## 機械式立体駐車場の安全対策の強化について（お願い）

## 【昇降・ピット式の機械式立体駐車場における安全対策の強化内容】

## 【エレベータ方式の機械式立体駐車場における安全対策の強化内容】

### 【前面ゲート（赤色部）設置のイメージ図】

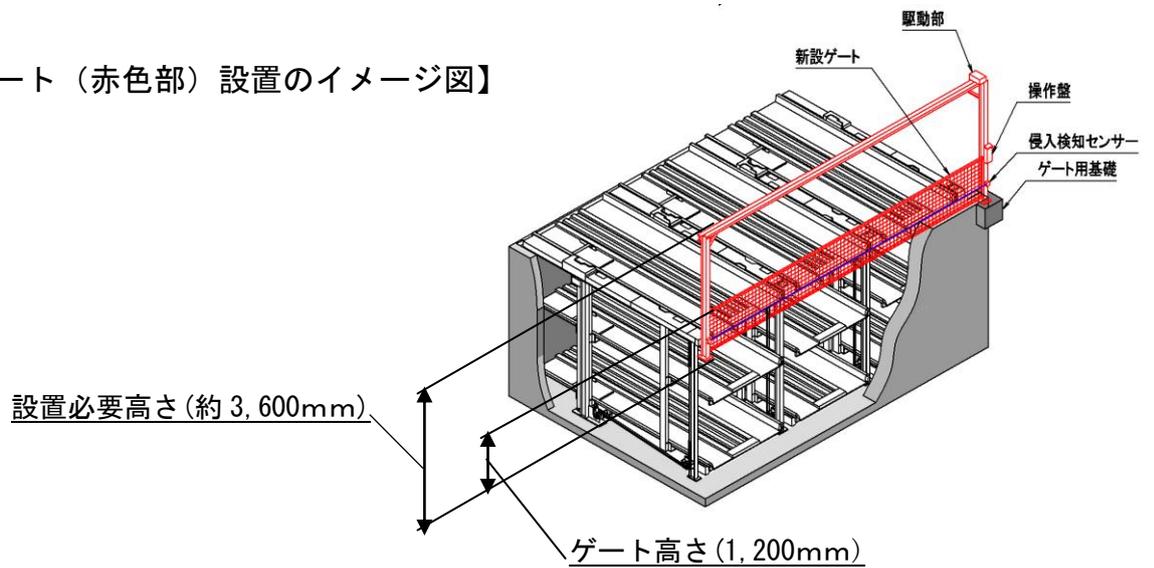
- I. 昇降・ピット式の機械式立体駐車場の乗り込み面への前面ゲートの設置。
- II. 前面ゲートの設置が困難な場合は、侵入検知センサーを設置。
- III. 周囲に柵がない場合には装置の周囲に柵(高さ：1.8 m)の設置。

(1) 前面ゲート設置に関して、次の項目に対して検討が必要になります。

- ① 前面車路幅の確保について
- ② 操作時間の増加について
- ③ 操作手順の増加について
- ④ 柱の基礎工事、側溝・ロードヒーティング等の移設、障害物撤去等の付帯工事について
- ⑤ 代替え駐車場について
- ⑥ 前面ゲートの設置費用について

### 【侵入検知センサー（青色部）のイメージ図】

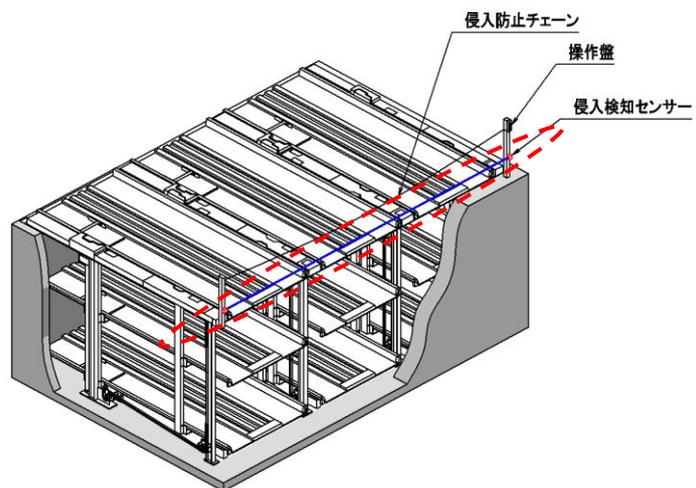
(2) 前面ゲートの設置が困難な場合、侵入検知センサーの設置に関しては、次の項目の検討が必要になります。

- ① 駐車装置の稼働中の停止について
- ② 代替え駐車場について
- ③ 侵入検知センサーの設置費用について

### ＜人感センサー＞

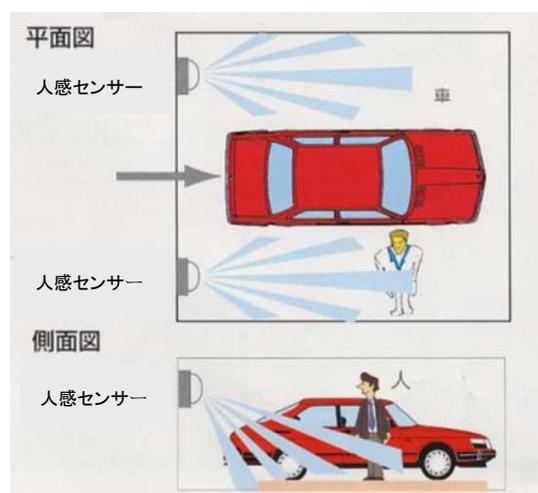
乗降室の無人確認の補助手段として人感センサーの設置をお願いいたします。

人感センサーは壁、床などの物体から放射される遠赤外線エネルギーと人間の体温から放射される遠赤外線エネルギーとの差を検知します。（車内の検知はできません。）

- ・ 人感センサーは補助手段であり、取扱者になり代わって乗降室内の無人を確認するものではありません。
- ・ 駐車装置を運転操作する場合は、取扱者自身にて乗降室内の無人確認を行なう必要があります。
